AMENDMENT NR.1 // ZEYİLNAME NO.1

Subject // Konu : Amendment Nr.1 to Request for Quotation (RFQ) for “Construction of Livestock Shades” within the scope of “Upland Rural Development Project (URDP)” issued on 14 October 2021 // 14 Ekim 2021 tarihinde yayınlanan ve Kırsal Dezavantajlı Alanlar Kalkınma Projesi (KDAKP) Göksu Taşeli Havzası Kalkınma Projesi kapsamında gerçekleştirilen “Gölgelik Yapım İşi” Teklif Çağrısına Zeyilname No.1

Ref: UNDP-TUR-RFQ(UR)-2021/037

ATTACHMENT-1 ANSWERS TO QUESTIONS FROM PROSPECTIVE BIDDERS // EK-1 TEKLİF VERECEKLERDEN GELEN SORULARA YANITLAR

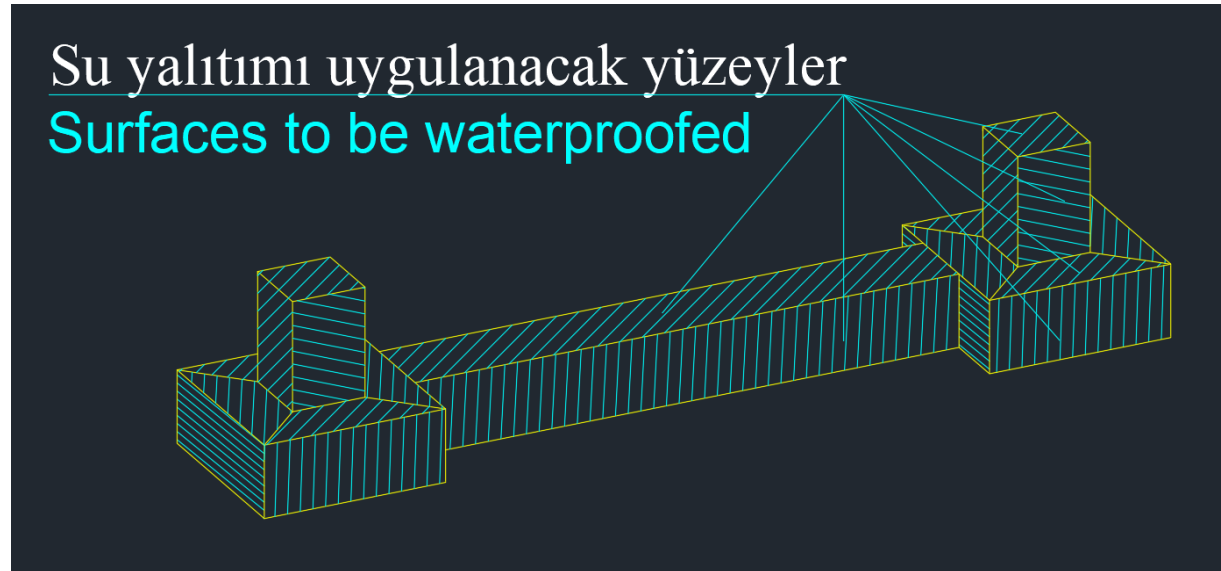
Question 2: We couldn't find waterproofing details. Can you please share with us?

Answer 2: Waterproofing item number INS08; It will be applied on the surfaces of the foundation and tie beams that will encounter with the filling and in all parts of the column structure. Application points are shown below.

Cevap 2: INS08 poz numaralı su yalıtımı; temel ve bağ kirişlerinin dolguyla temas edecek yüzeyleri ile kolon yapısının tüm bölgelerinde uygulanacaktır. Uygulama noktaları aşağıda gösterilmiştir.
